デプスリミッタフット変更（プラスチックタイプ生産終了）のお知らせ

- ProtoMat S 63 : シリアルナンバー2624001089以前
- ProtoMat S103 : シリアルナンバー2524000525以前

Plastic depth limiter S63

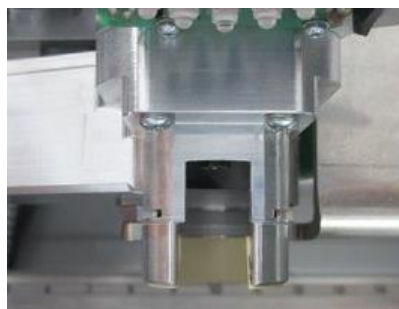
- ヘッドユニットのデザイン変更に伴い、デプスリミッタがアルミタイプへと変更になりました。

- これまで消耗部品として使用していますプラスチックフットは生産終了となり、代わりの部品は以下の品物となります。

10044564 Aluminum foot for S63

10041281 Air cushion foot aluminum for S103

- プラスティックフットを使用しているヘッドユニットにアルミニウムフットを取り付けるには、ブラケットの交換が必要になります。以下の品番にて部品のお問い合わせをお願いいたします。（下記アップグレードキットには各デプスリミッタフット x1、交換手順書が含まれます）

デプスリミッタフットの交換時期について

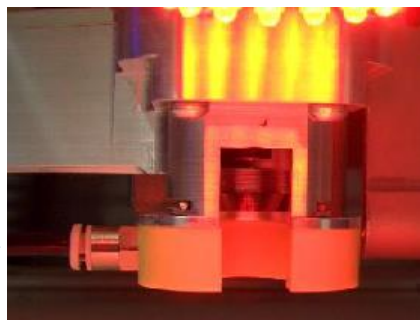
- デプスリミッタフットは定期的な交換が必要な部品です。樹脂下部が1mm以上削れてしまう前に交換してください。（S63アルミフットの場合は削れてなくなってしまう前に）
- 樹脂部が想定よりも削れてしまう事で「切削幅が安定しない」「ツール交換に失敗する」等の問題が発生します。
